Statens vegvesen

Førehandsvarsel om mogleg vedtak om stenging av avkjørsle – gnr. 14 bnr. 1 og 6 – Meland kommune

Førehandstilsegn med krav til utbetring av avkørysle - Gnr. 14 bnr. 1 - Meland kommune

Løyve - avkøyrsle til 2 bustadeiningar - gnr 14 bnr 1 - Meland kommune

PRINSIPPSKISSE

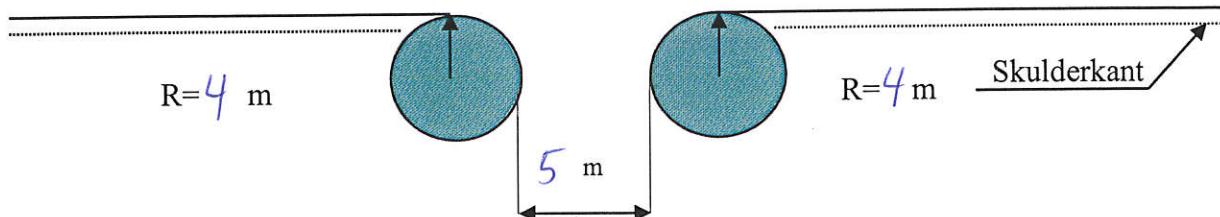
Tilsvarande sikt lengder som vist på tegningen må også gjelde for trafikken som kjem på hovedvegen og skal inn i avkjørsla (sikt bakover og framover langs hovedvegen)

Av hensyn til snø og vegetasjon skal det i frisiktsonen vera fritt for sikthinder høgare enn 0,5 m over hovedvegens nivå

4. Frisikt 1,1 meter over bakken 4 meter inn i avkøyrsla skal vere minimum 45 meter til begge sider av køyrebanen. Sikta fram- og bakover på vegen ved avkøyrsla må være minimum 45 meter. Eventuelle planter o.l. i frisiktsona kan ikkje vere høgare enn 0,5 meter. For denne avkøyrsla må sikta ordnast i retning aust (mot Frekhaug).

Krav til svingradius for avkjørsla :

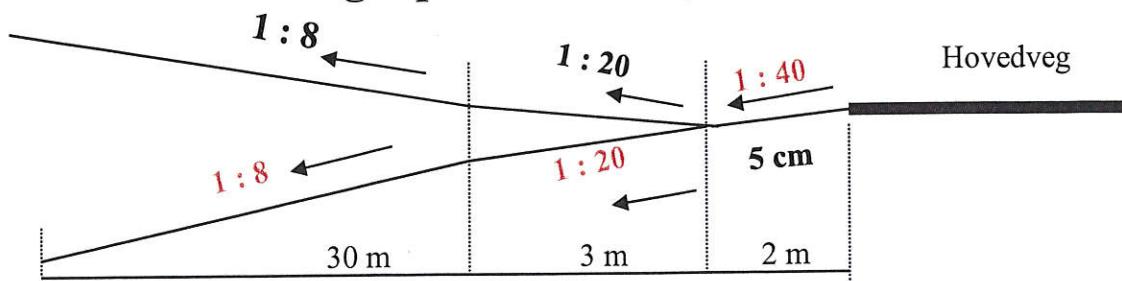
5. Svingradius skal vere 4 meter (diameter 8 meter). Svingradius skal markerast tydeleg med betongkant, grøft eller annan avvisande kant mot sideterrenget. Det smalaste punktet i avkøyrsla skal vere 5 meter.

PRINSIPPSKISSE

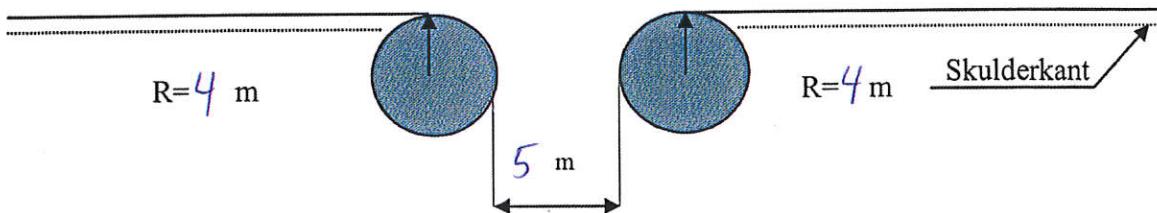
Tilsvarande sikt lengder som vist på tegningen må også gjera st gjeldande for trafikken som kjem på hovedvegen og skal inn i avkjørsla (sikt bakover og framover langs hovedvegen)

Av hensyn til snø og vegetasjon skal det i frisiktsonen vera fritt for sikthinder høgare enn 0,5 m. over hovedvegens nivå
